# 改善箇所説明図

改善の内容：全車両、前輪用制動灯スイッチを対策品に交換する。

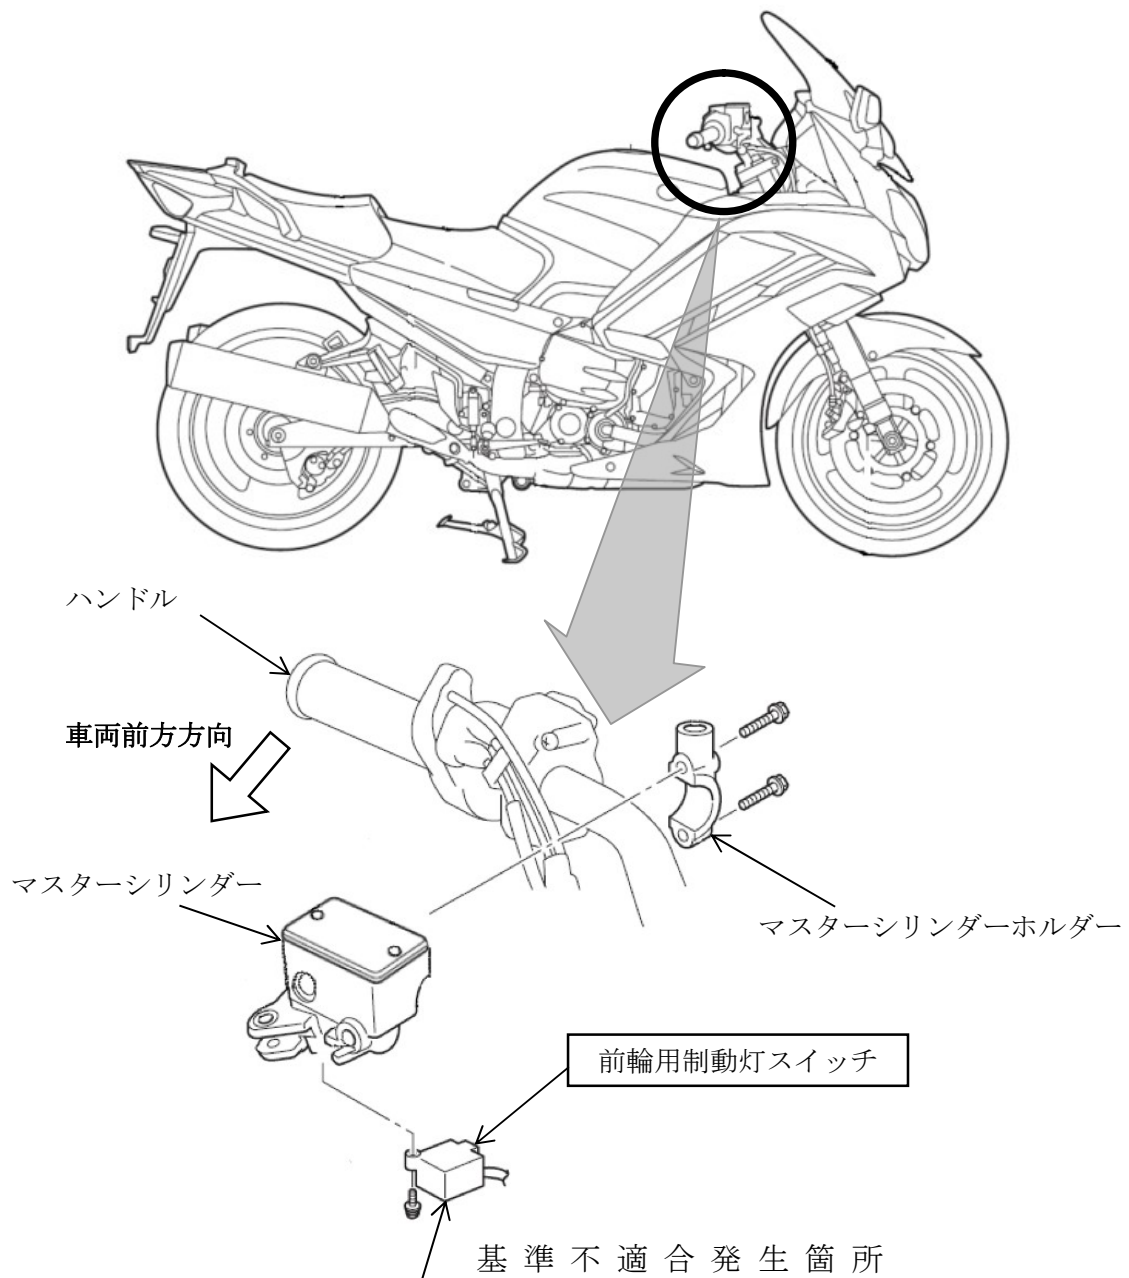
制動灯において、前輪用制動灯スイッチ内部ゴム部品の成形に使用している離型剤が不適切なため、当該ゴム部品にシリコン成分が含まれているものがある。そのため、スイッチ内部にシリコンガスが充満して、スイッチ操作により通電した際に接点部に酸化シリコンが生成され、そのまま使用を続けると、制動灯が消えなくなるおそれがある。

識別：車わく（車台番号打刻位置付近）に識別ステッカーを貼付する。
